東海第二発電所発電用原子炉設置変更許可申請書

本文及び添付書類の一部補正

令和3年6月25日付け総室発第28号をもって申請しました東海第二発電所発電用原子炉設置変更許可申請書（発電用原子炉施設の変更）の本文及び添付書類を下記のとおり一部補正します。

「四 変更の理由」の一部補正

第 24 図 固体廃棄物作業建屋平面図

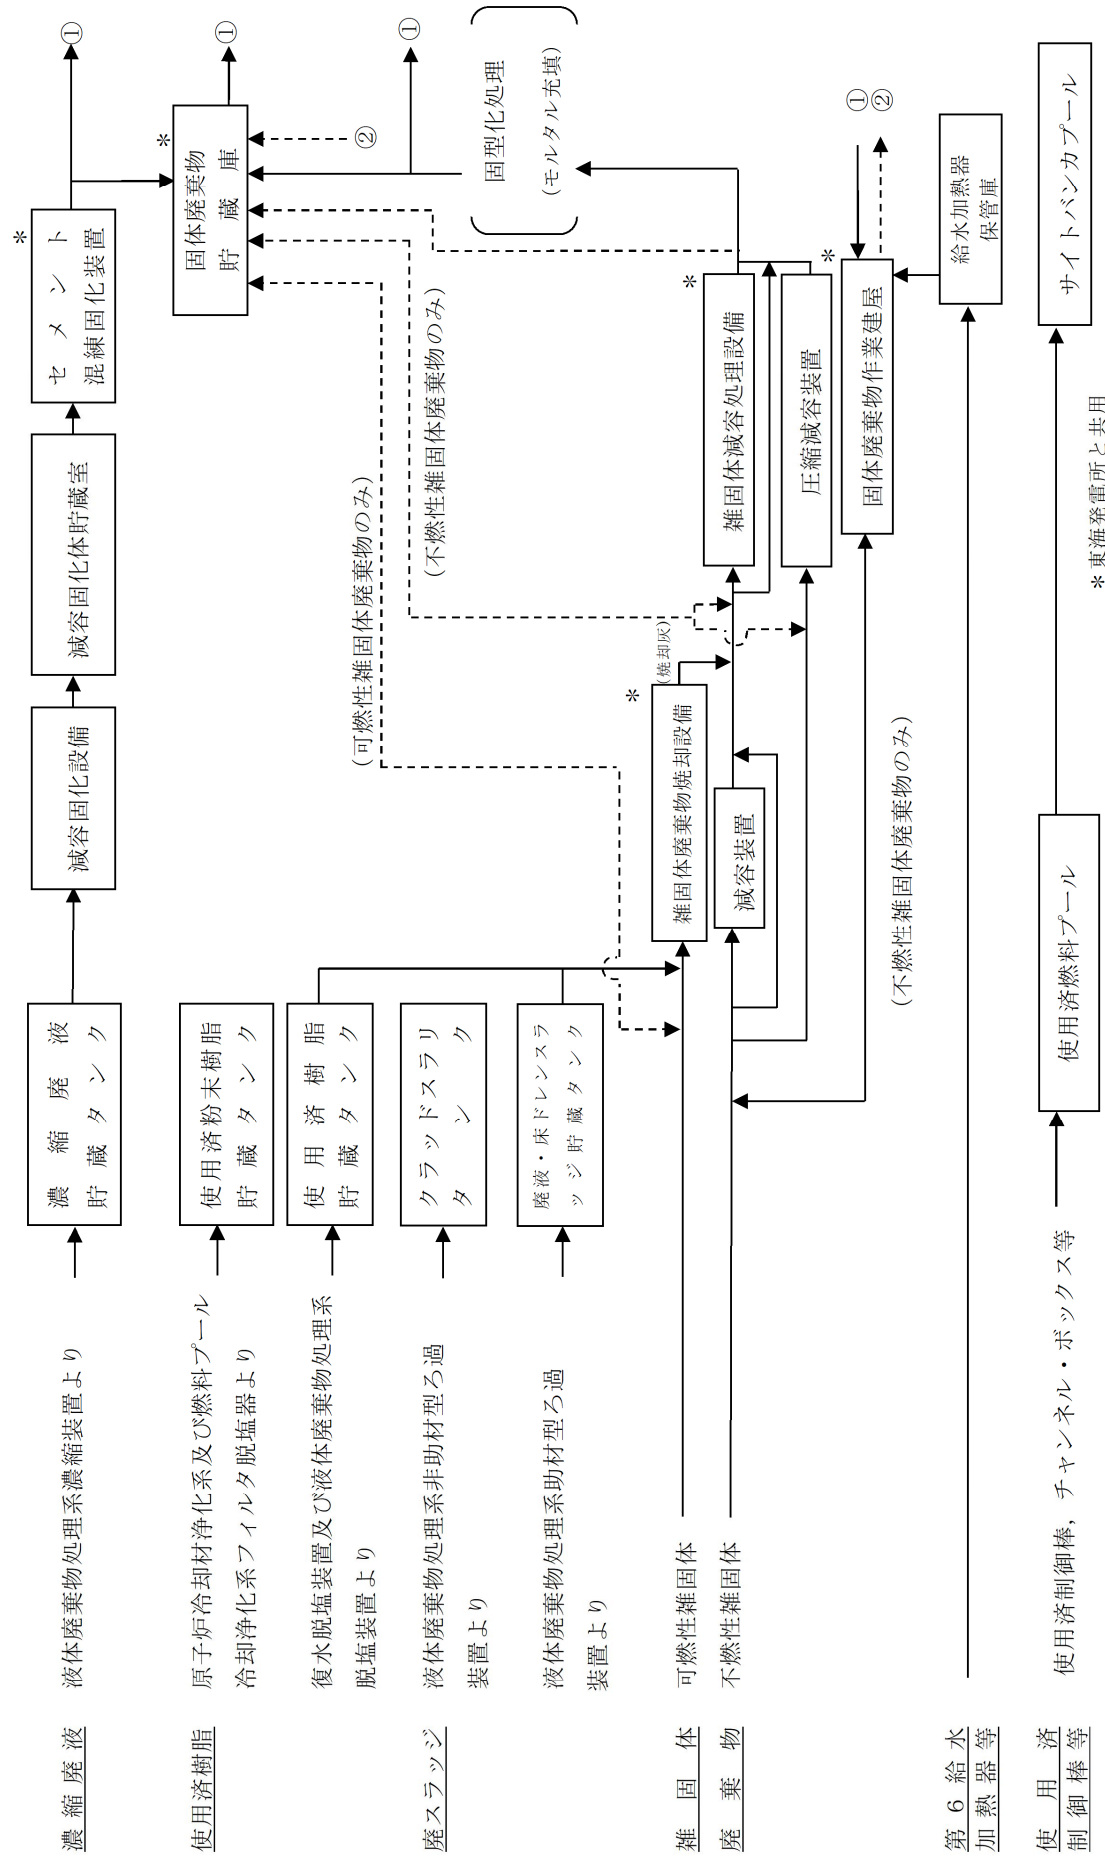
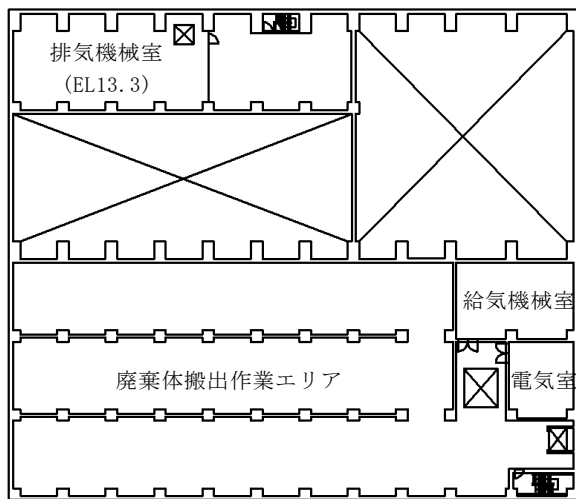
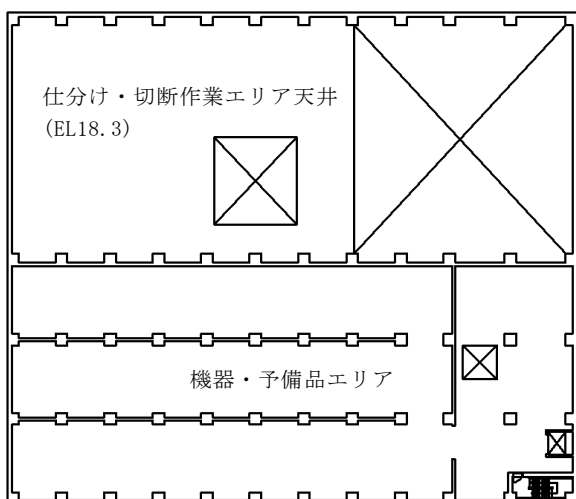
「第 24 図 固体廃棄物作業建屋平面図（添付書類 八 第 2.1-11 図）」  
を添付 1 のとおり変更する。

第 2.1-11 図 固体廃棄物作業建屋平面図

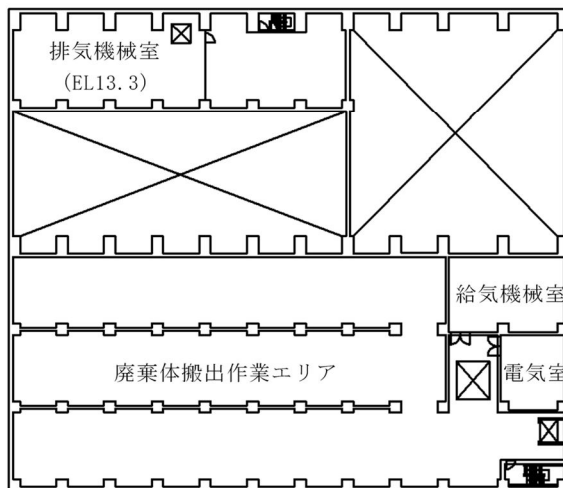
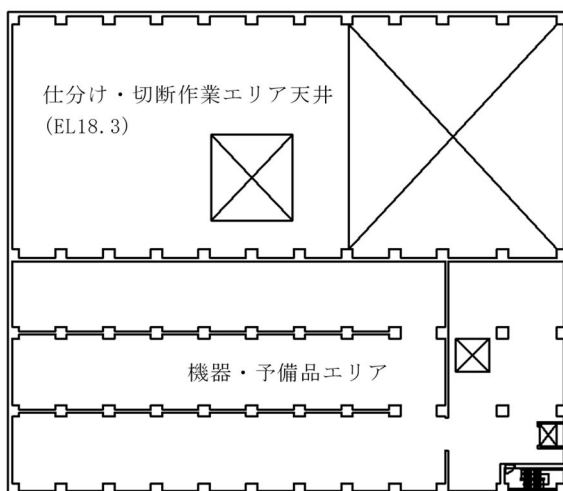
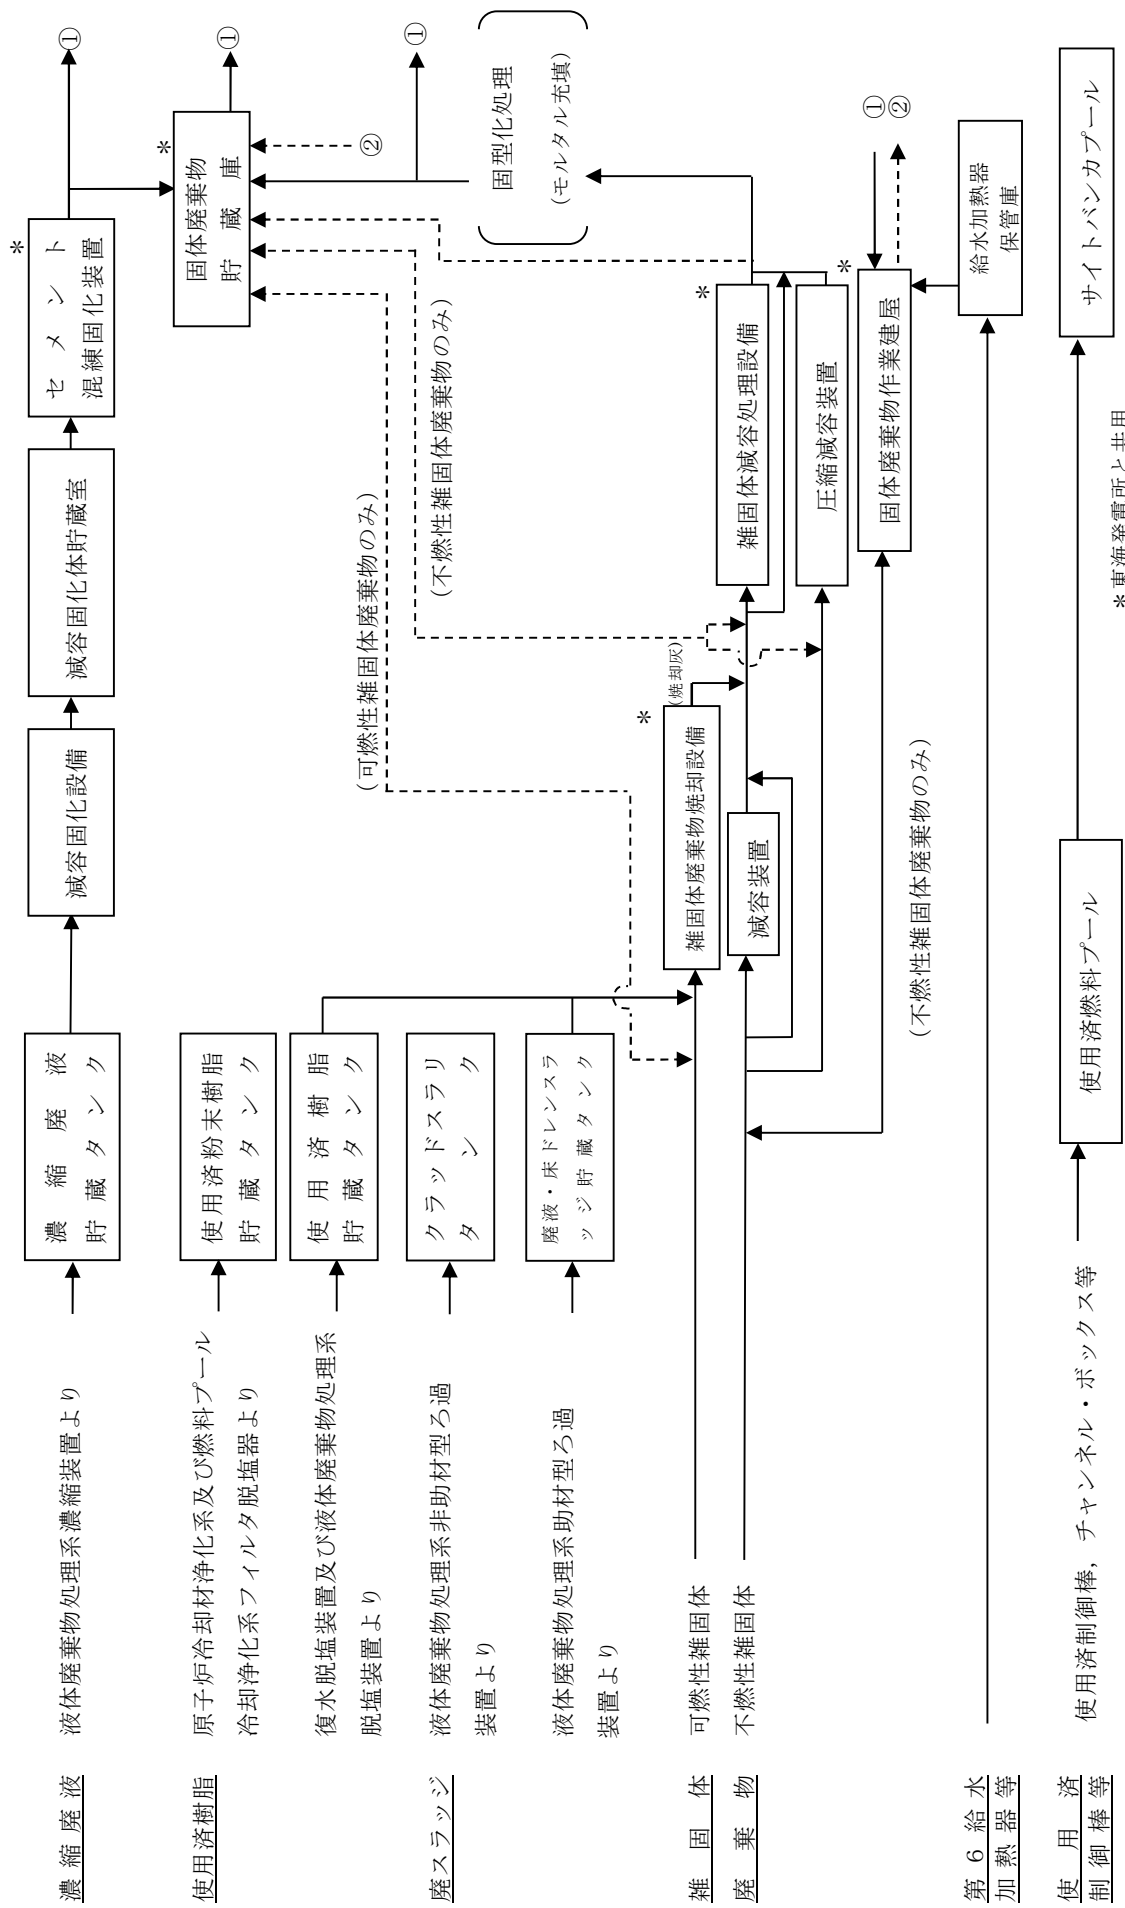
本建屋には，固体廃棄物を詰めたドラム缶を廃棄事業者の廃棄施設へ廃棄するための廃棄体搬出作業エリア，不燃性雑固体廃棄物及び給水加熱器保管庫に貯蔵保管した第 6 給水加熱器等の仕分け，切断を行う仕分け・切断作業エリア，圧縮減容装置で不燃性雑固体廃棄物の圧縮減容を行う圧縮減容処理エリア，固体廃棄物及び資機材の搬出入を行う搬出入エリア，資機材を保管する機器・予備品エリアが収容される。
